**AVIS RELATIF À LA PROTECTION
CONTRE LES EVENTUELS EFFETS NOCIFS ET NUISANCES
PROVOQUÉS PAR LES RAYONNEMENTS NON IONISANTS
GÉNÉRÉS PAR DES ANTENNES ÉMETTRICES STATIONNAIRES**

Commune : MARCHIN - Exploitant : PROXIMUS

Référence exploitant : 85MAL_02

Rapport n° 1690 / 2024

Figure 1 : Vue en plan des lieux de séjour et des points de contrôle

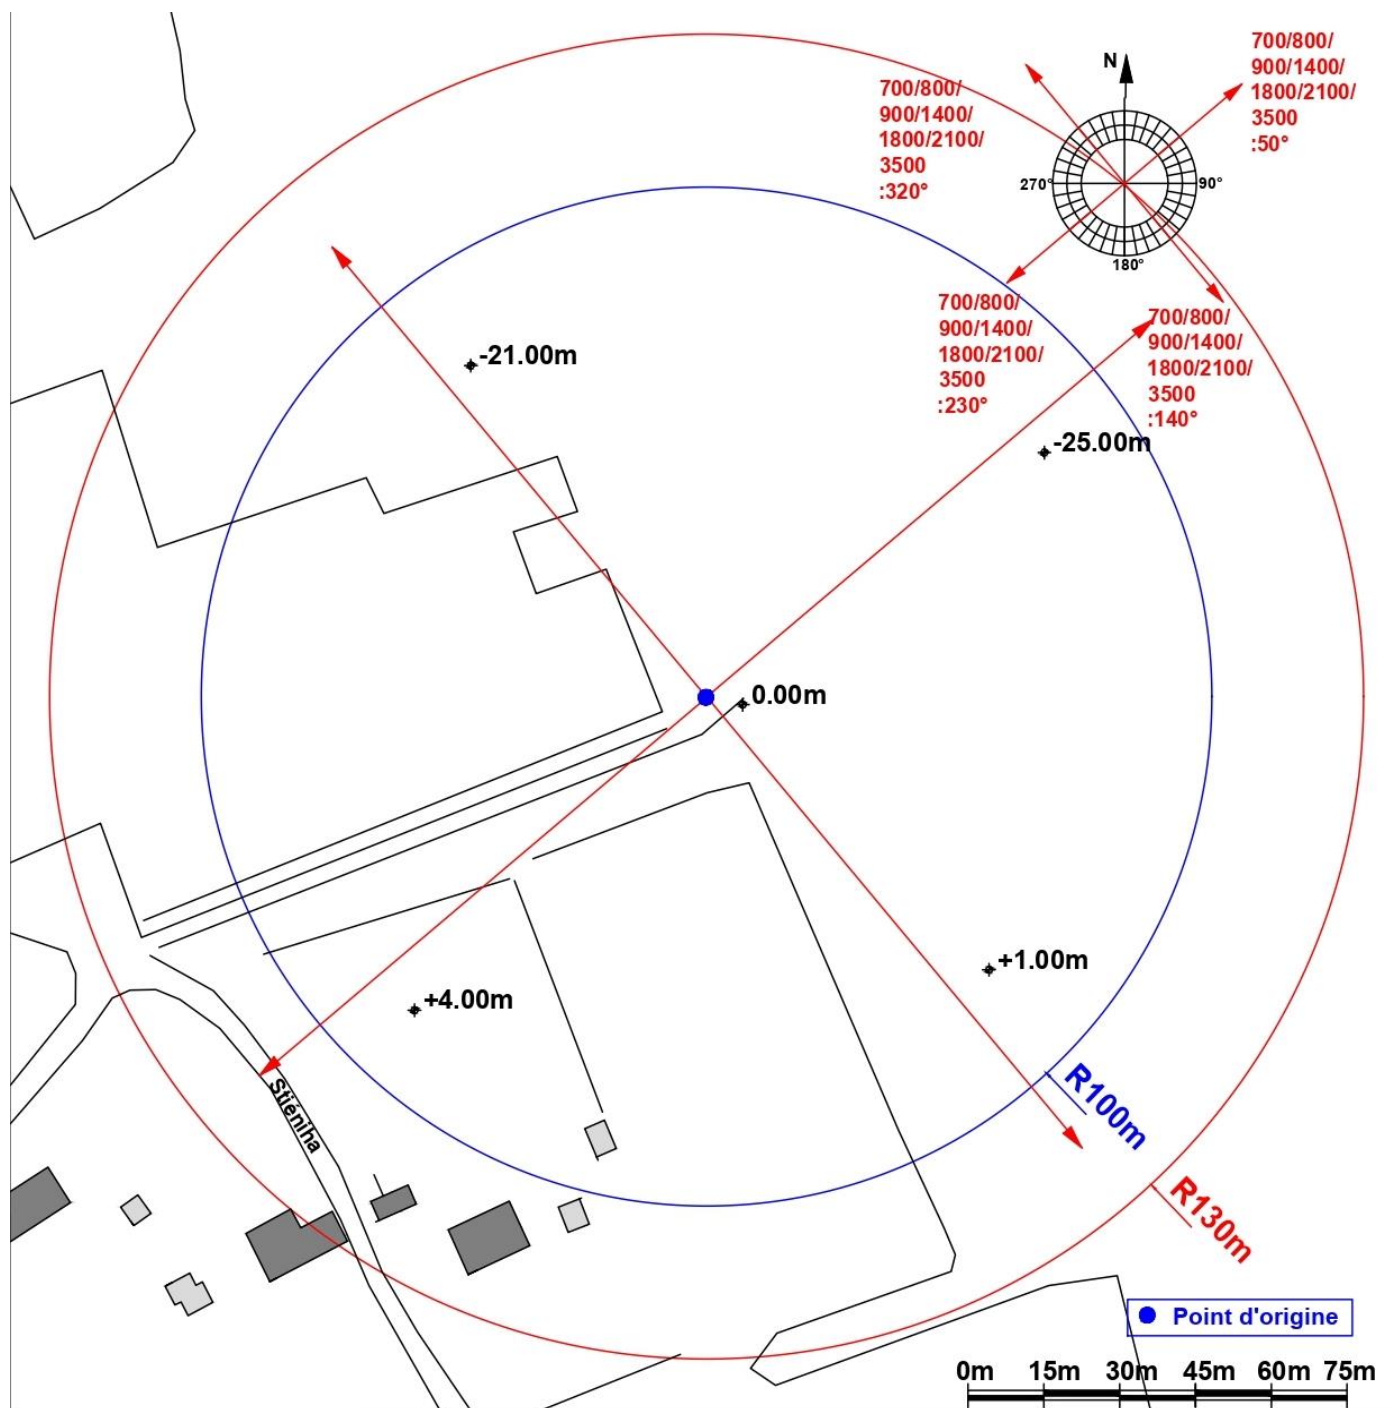
En ce qui concerne les antennes de l'installation mentionnées dans le tableau 1, la distance maximale à laquelle la limite pourrait être atteinte, à l'extérieur, est égale à 92,2 m. S'il n'y a pas de LS à une distance inférieure, les antennes respectent forcément la limite d'immission.

Dans le cas des LS situés à l'intérieur des bâtiments, une atténuation d'obstacle est prise en compte et il en résulte que la distance maximale à laquelle la limite pourrait être atteinte se réduit à 65,3 m.

Figure 2 : Vue en plan des installations d’antennes dans un rayon de 300 mètres autour de l’installation faisant l’objet de la demande d’avis

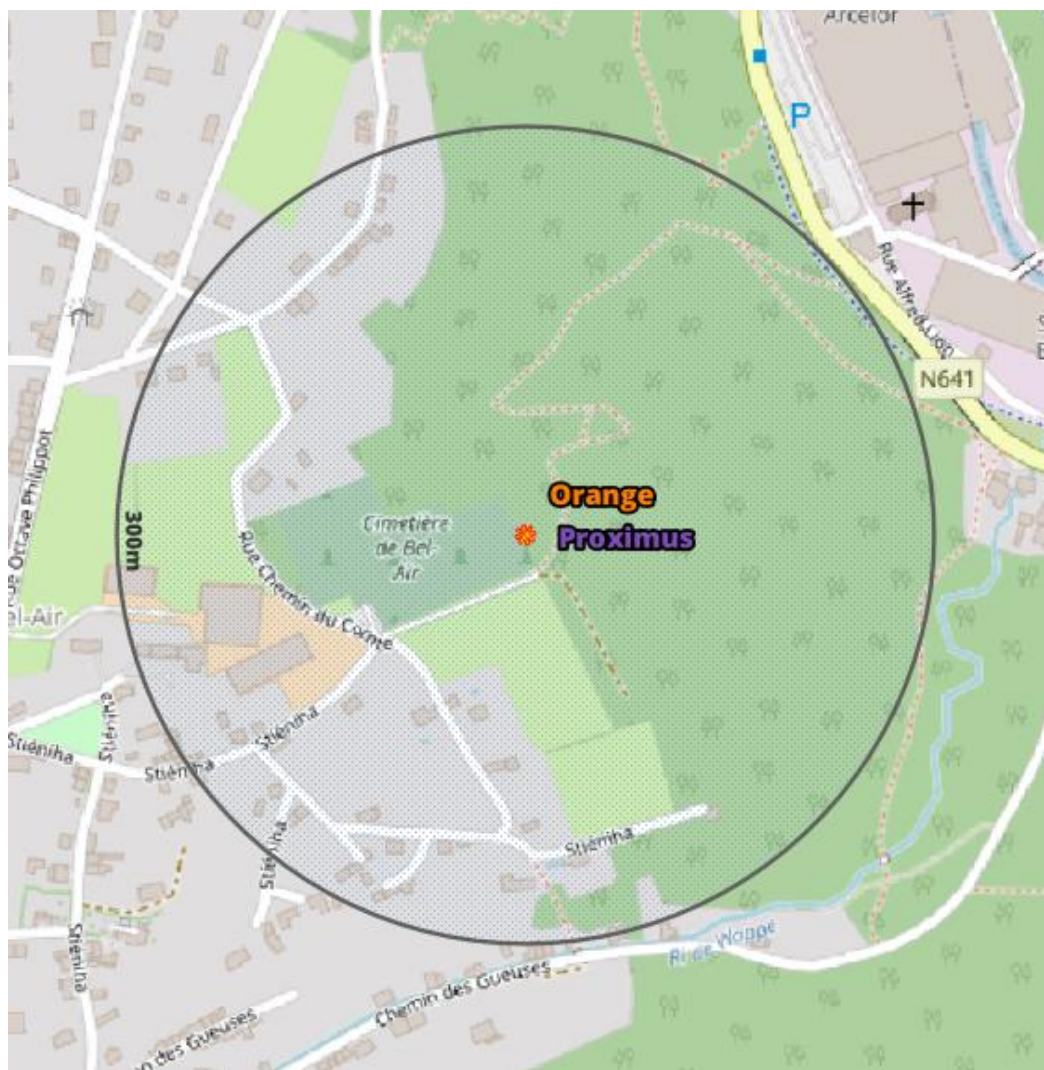
- il y a au plus 4 installations d’antennes émettrices stationnaires présentes dans la zone d’évaluation de 300 mètres de rayon représentée dans la figure 2, y inclus l’installation référencée dans le paragraphe 2 : la limite cumulative définie à l’article 4, §2 du décret est nécessairement respectée dans les lieux de séjour à l’intérieur de la zone d’évaluation de 300 mètres de rayon ;

- b) il y a exactement 5 installations d'antennes émettrices stationnaires présentes dans la zone d'évaluation de 300 mètres de rayon représentée dans la figure 2, y inclus l'installation référencée dans le paragraphe 2 et il existe, pour 3 ou 4 de ces installations, un avis attestant le respect de la limite abrogée de 3 V/m : la limite cumulative définie à l'article 4, §2 du décret est nécessairement respectée dans les lieux de séjour à l'intérieur de la zone d'évaluation de 300 mètres de rayon ;

- c) dans tous les autres cas, il a été vérifié que la limite cumulative définie à l'article 4, §2 du décret n'est pas dépassée dans les lieux de séjour sur base du nombre d'installations localisées dans la zone d'évaluation de 300 mètres de rayon représentée dans la figure 2, de leur localisation ainsi que des données inscrites dans la figure 1 et au paragraphe 4 du présent avis et dans les avis attestant le respect de la limite par installation ou de la limite abrogée de 3 V/m relatifs aux autres installations reprises dans la figure 2.

Compte tenu des considérations ci-dessus, il apparaît que l'intensité du rayonnement électromagnétique généré, dans les lieux de séjour situés dans un rayon de 300 mètres autour de l'installation référencée dans le paragraphe 2, par l'ensemble des antennes émettrices stationnaires de l'ensemble des exploitants du même site d'antennes émettrices stationnaires respecte la limite fixée à l'article 4, § 2 du décret.
